HTTR 原子炉施設
設置許可基準規則への適合性について
(第 53 条関係)

令和 2 年 6 月 12 日

日本原子力研究開発機構 大洗研究所
高温ガス炉研究開発センター
高温工学試験研究炉部

第 53 条：多量の放射性物質等を放出する事故の拡大の防止

図 1 「第 4.1.1 図 商用電源喪失時に原子炉停止機能の喪失が重畳した場合の原子炉の挙動例」

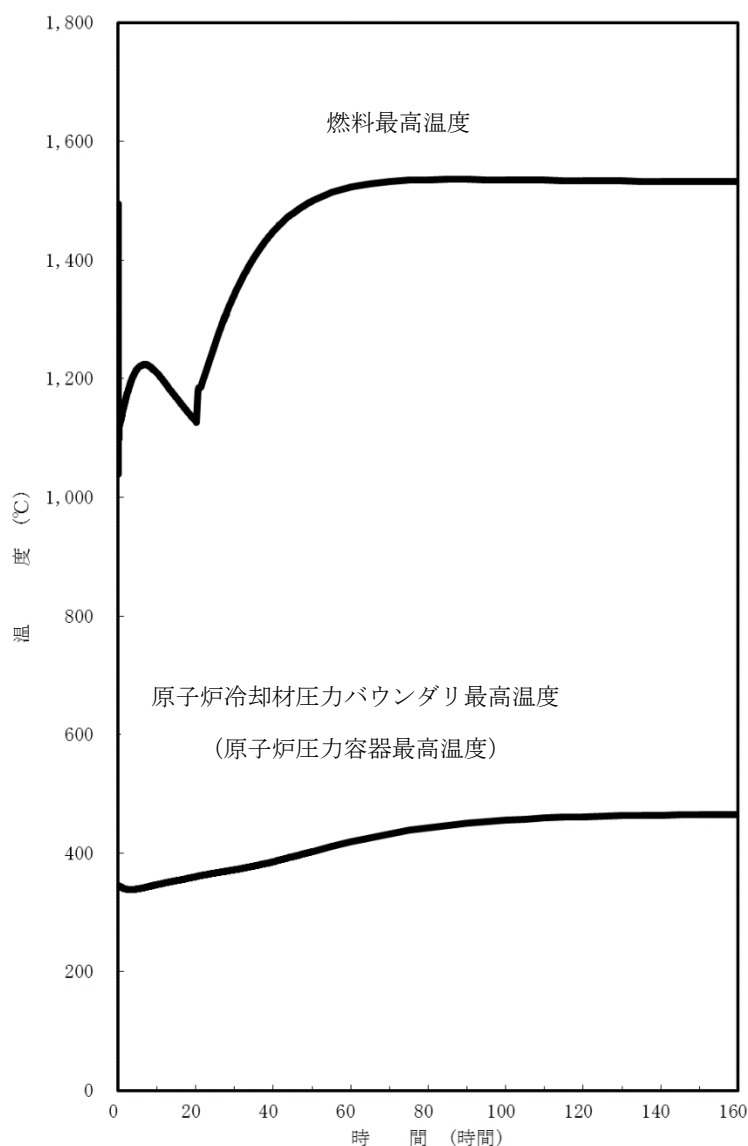
該当箇所について、運転時の異常な過渡変件事象において原子炉停止機能喪失が重畳する事象（ATWS）に関する記載を修正するとともに、図1を第4.1.1図として追加する。また、ATWSである商用電源喪失に原子炉停止機能の喪失が重畳する事象の評価結果を本文に追加する。

が大きい事象を選定する。本原子炉施設では、原子炉冷却材圧力バウンダリが破損しない限り多量の放射性物質等を放出しない。また、空気侵入等による黒鉛酸化及び可燃性ガスによる爆発は発生しないためaからcの影響はない。例えば、第4.1.1図に示すように、運転時の異常な過渡変件事象において原子炉停止機能喪失が重畳する事象の中で原子炉冷却材圧力バウンダリ（原子炉圧力容器）温度が最も高くなる事象である、商用電源喪失に何らかの原因により全制御棒が挿入失敗（スクラム失敗）する事象が発生した場合、燃料温度は上昇するものの燃料の許容設計限界温度である1,600℃を超えない。また、燃料は熔融することなく、ヘリウムガスの急激な温度上昇もないことから、燃料—冷却材相互作用のような急激な圧力上昇はなく、機械的エネルギーの発生により原子炉冷却材圧力バウンダリが破損するこ

とはない。さらに、第 4.1.1 図に示すように、原子炉冷却材圧力バウンダリ温度は適用温度範囲内である 550°Cを上回ることはない。よって、原子炉冷却材圧力バウンダリは健全であり、多量の放射性物質等の放出、著しい黒鉛の酸化及び可燃性ガスによる爆発は生じない。そこで、原子炉冷却材圧力バウンダリの破損により破断口が最も大きく、a.から c.の影響が最も大きくなる 1 次冷却設備二重管破断事故に (i) から (iii) の安全機能の機能喪失の重量を想定する。」

図1 「第4.2.1図 1次冷却設備二重管破断事故に原子炉停止機能の喪失が重畳した場合の原子炉の挙動例」

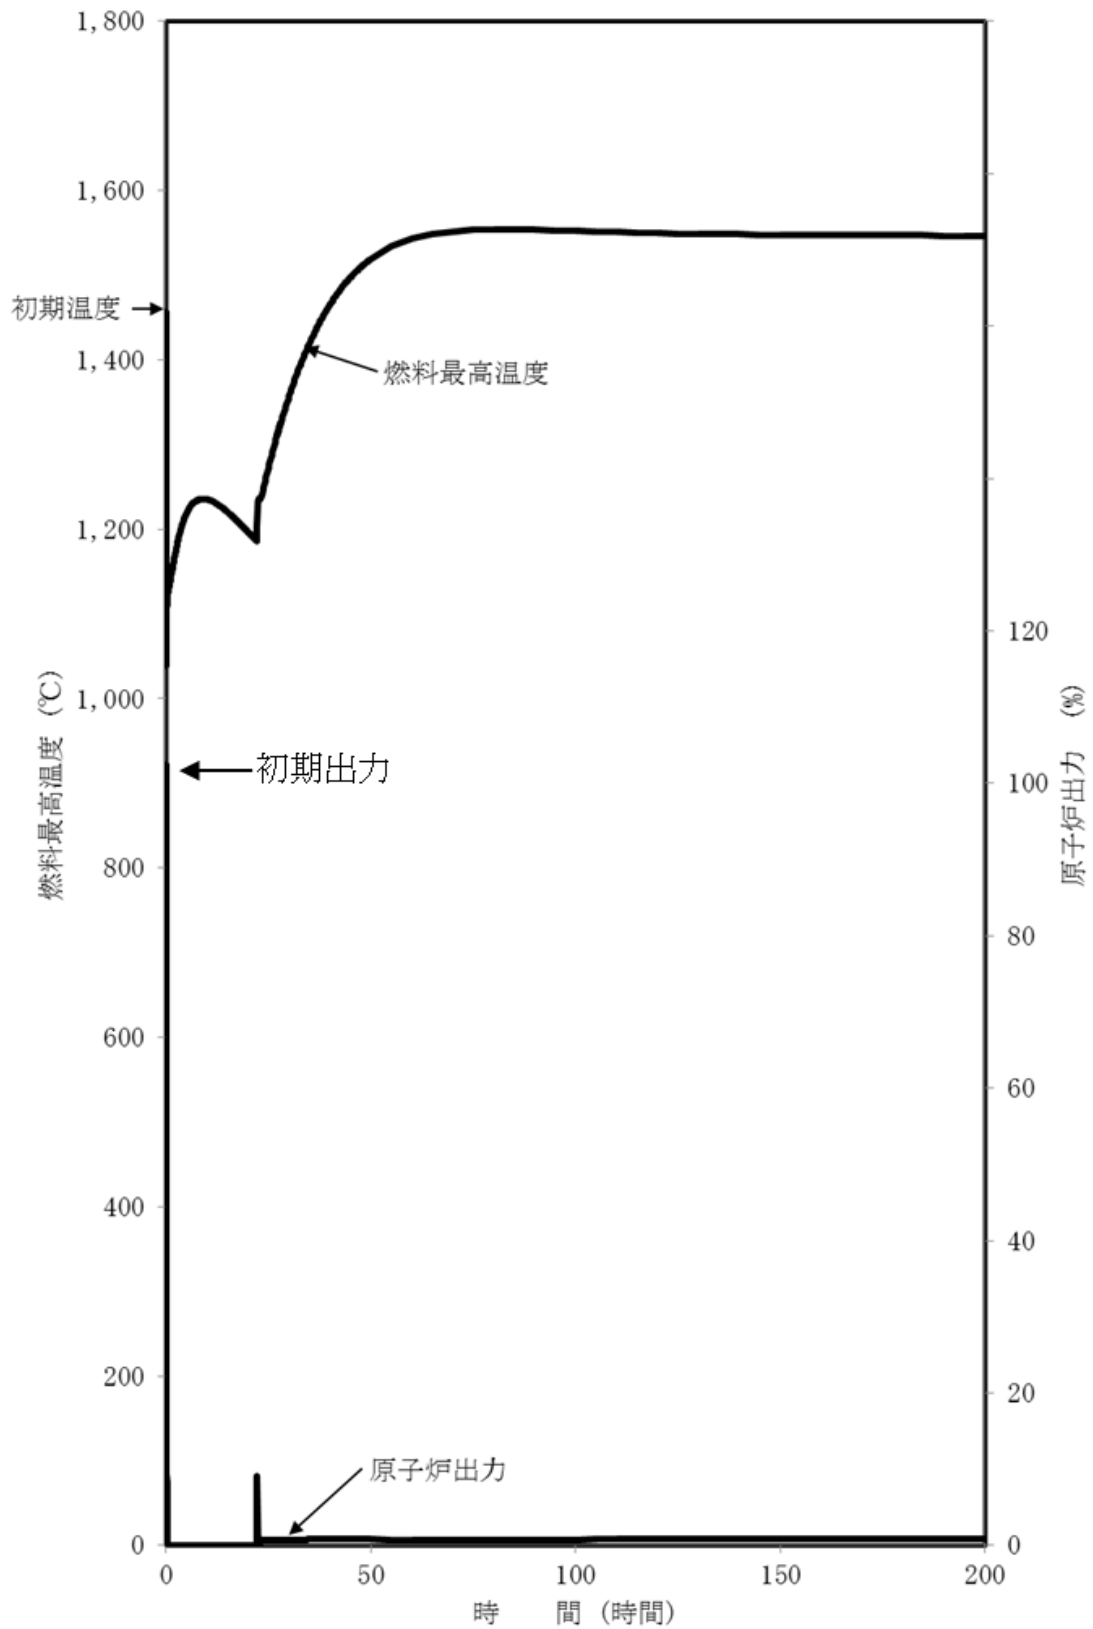
初期出力を明記すること。CV 及び RPV の圧力の変化のデータを追加すること。

初期出力を追加した図 1 を第 4.2.1 図として記載する。

本事象と 1 次冷却設備二重管破断事故とを比較した場合、再臨界が発生するまでの炉内温度挙動に違いは生じないことから、原子炉格納容器内の圧力挙動に顕著な差は生じない。設計基準事故である 1 次冷却設備二重管破断事故が発生した場合、原子炉格納容器の内圧は約 9 秒で約 0.46MPa へと上昇する。その後、約 0.25MPa に静定する（図 2 参照）。本事象が発生した場合、1 次冷却設備二重管破断事故が発生した場合と同様に原子炉格納容器の内圧は約 9 秒で約 0.46MPa へと上昇し、その後、約 0.25MPa に静定する。しかしながら再臨界後、炉心の温度上昇により約 0.27MPa で安定する。よって、本事象における原子炉格納容器内の最大圧力は事象発生直後の約 0.46MPa となり、原子炉格納容器の最高使用圧力 0.49 MPa を上回らない。

図1 「第4.2.5図 1次冷却設備二重管破断事故に炉心冷却機能の喪失が重畳した場合の原子炉の挙動例」

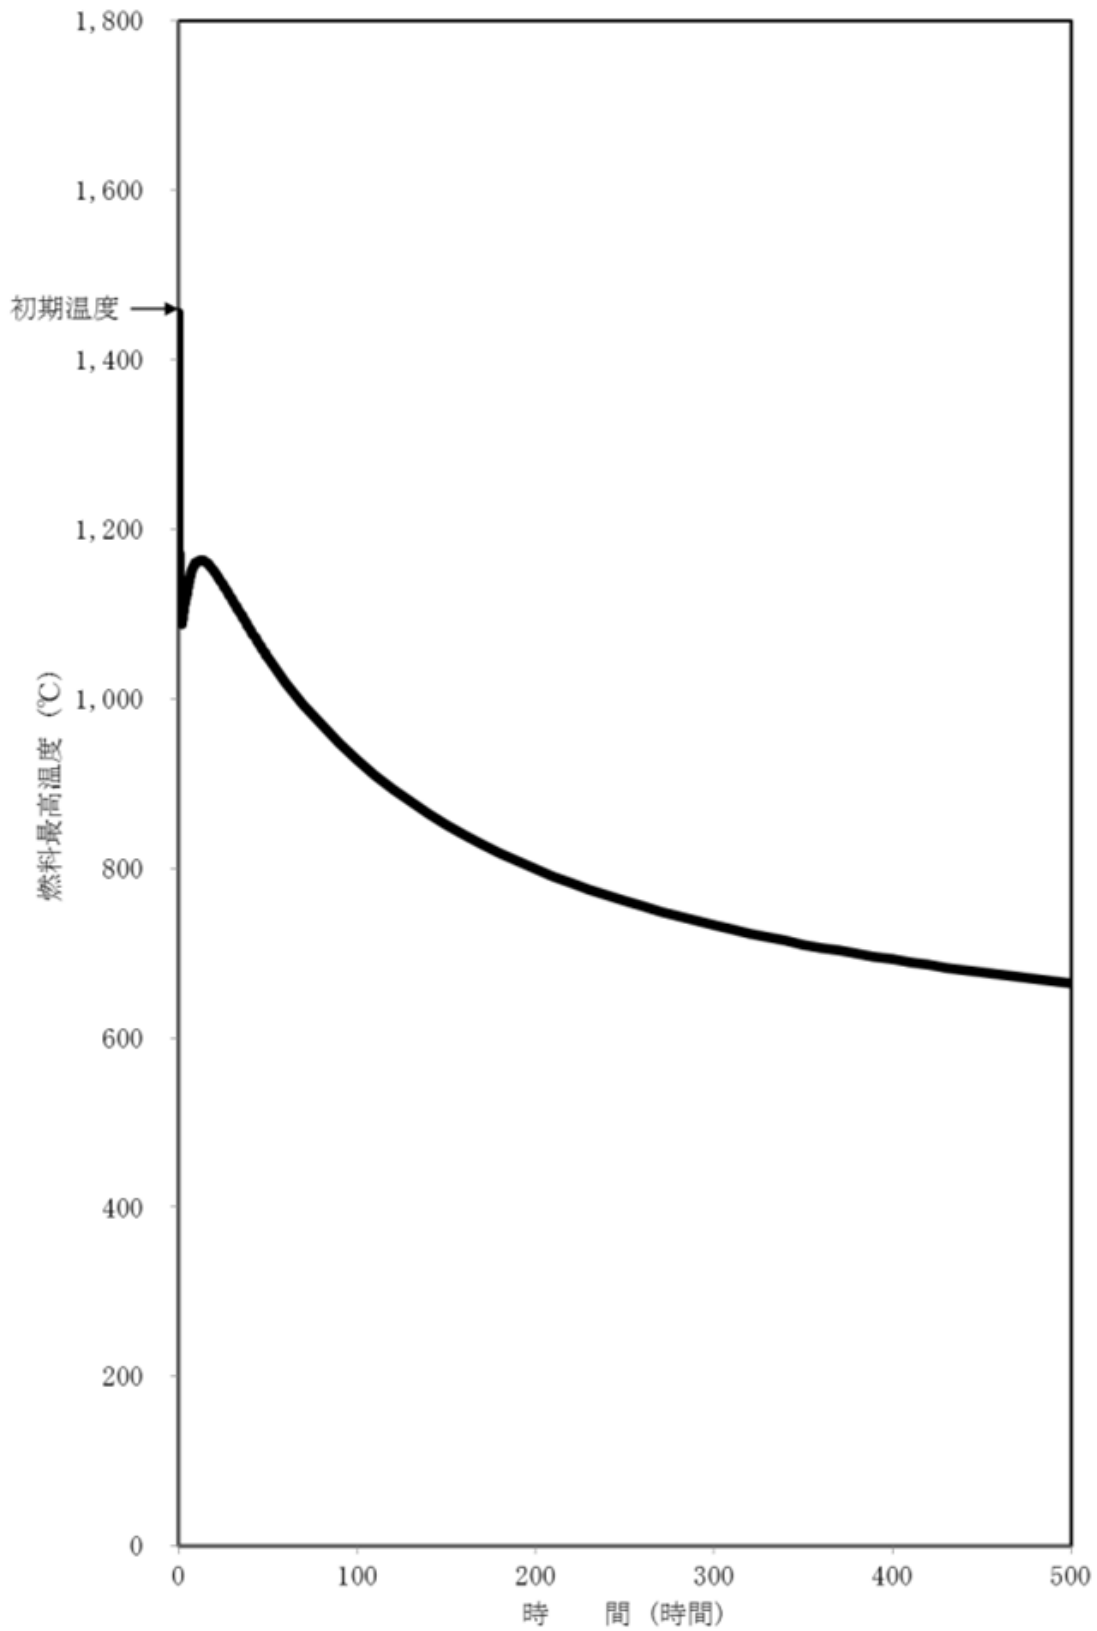
炉出力並びに CV 及び RPV の圧力の変化のデータを追加すること。

本事象では、「(1)原子炉停止機能の喪失」のように再臨界が発生しないことから、図 1 で示すように炉心温度は低くなり、原子炉格納容器の内圧も低くなる。よって、原子炉格納容器の内圧は最高使用圧力 0.49 MPa を上回らない。このことから、本事象では 1 次冷却設備二重管の破断により原子炉格納容器内に放射性物質を含む 1 次冷却材が放出されるが原子炉格納容器により閉じ込められており、多量の放射性物質等を放出することはない。

上記内容について、以下に示すように本文に追加するとともに、図 1 を第 4.2.5 図として追加する。

図1 炉心等価熱伝達率が温度評価に与える影響の例
(1次冷却設備二重管破断事故)

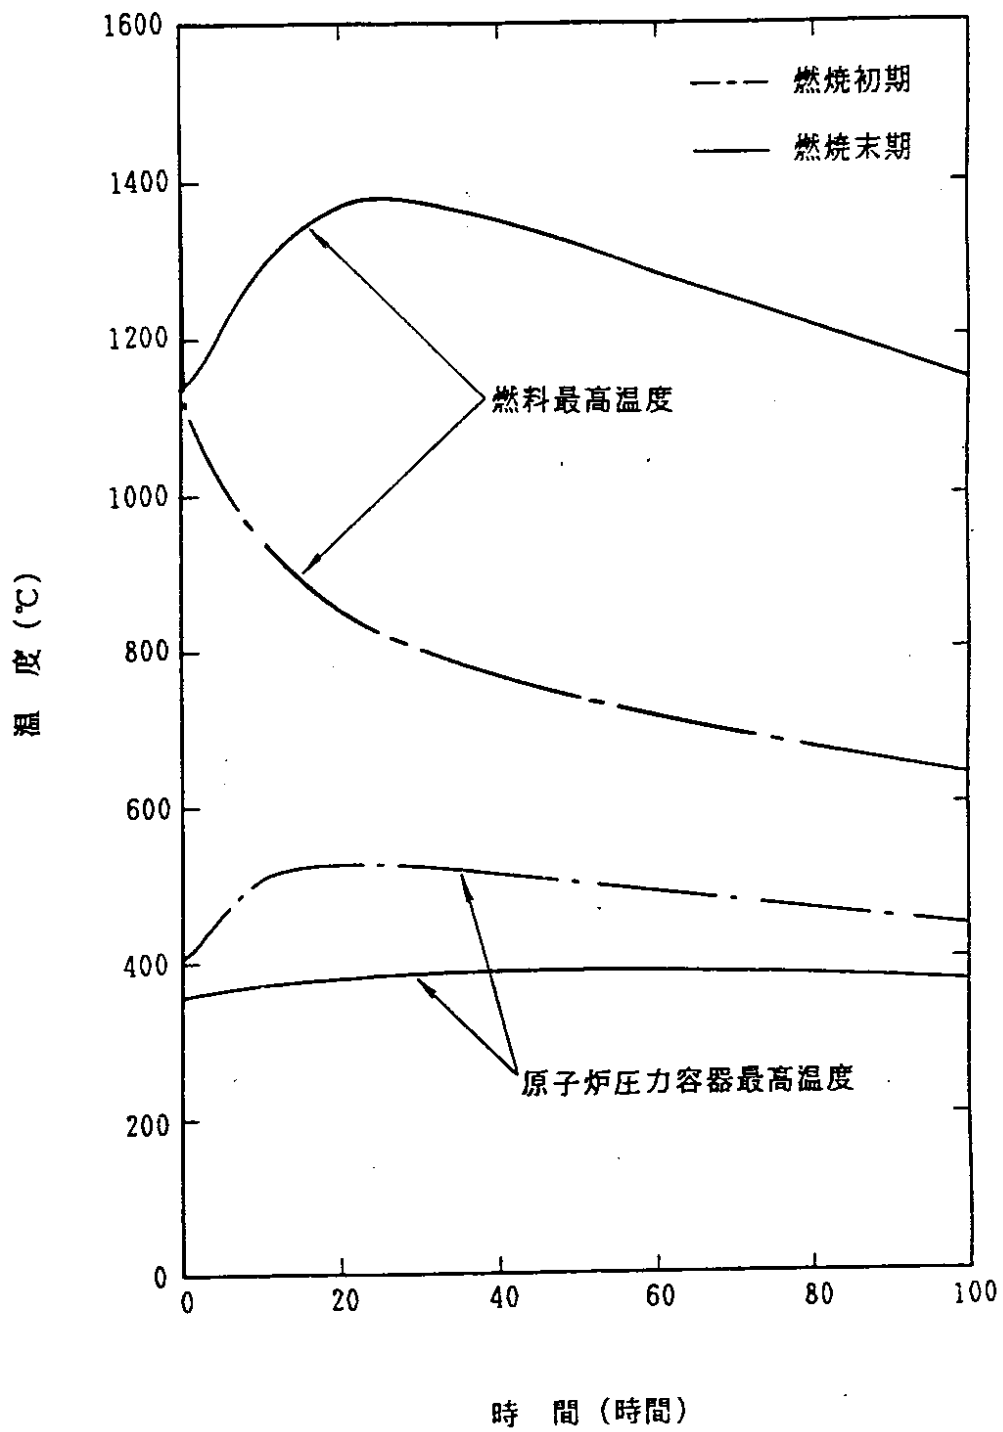
- ①3. 2 流路閉塞事故は（2）解析結果が記載されていないので追加する必要がある。各カラムの事象後の温度が図に示されているが、事故前初期条件での値が示されていないため、変化の程度が判断できない。変化範囲について本文で記載するとともに、初期条件として、各カラムの温度がわかるように工夫すること。
- ②炉及び圧力容器の計算において保守側に熱伝導率を設定しているとしているが、変化範囲について説明を記載すること。また影響はどの程度あるのか説明。

解析に使用する炉心黒鉛の熱伝導率については、その照射による変化、温度依存性を考慮した値に対し、さらに20%の安全裕度を考慮している。

このような考慮により、図1に示すように、燃焼初期は熱伝導率が大きく炉心部からの熱が逃げやすいため、燃料温度は単調に低下する。燃焼後期は熱伝導率が小さく、炉心部からの熱が逃げにくくなるため、燃料温度は1次ピークを形成し、一旦上昇した後、下降する傾向を示す。また、圧力容器については、使用する黒鉛の熱伝導率により、図1に示すような影響がある。
